Bureau de la Commission Locale de l'Eau

Mardi 02 mai 2023 14h à 16h

- Avis sur le PLU de Raimbeaucourt
- 2. Avis sur le projet de requalification du quartier Sabatier à Raismes
- 3. Retour sur les avis
- 4. Modification du planning 2023
- 5. Actualités / questions diverses

Recommandations zones humides:

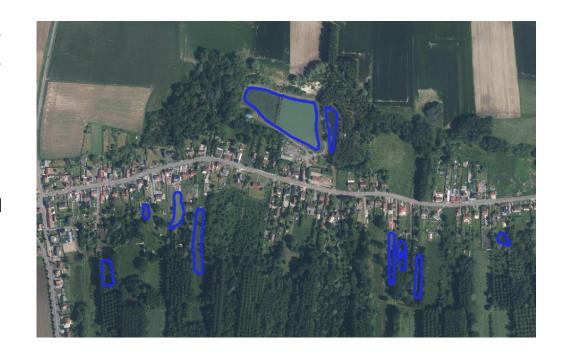
- Actualisation des zones humides du sage dans les différentes pièces du PLU;
- Mise en place d'indices « zh » sur le plan de zonage avec des prescriptions adaptées dans le règlement;
- Demande de caractérisation zones humides pour tout projet au sein de la plaine de la Scarpe et de ses affluents;

Recommandations zones humides:

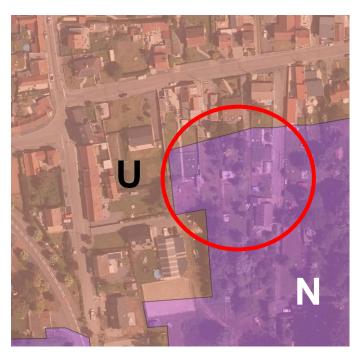
- Classer en U les aménagements urbains (routes, maisons, ...) actuellement situés en zone N.
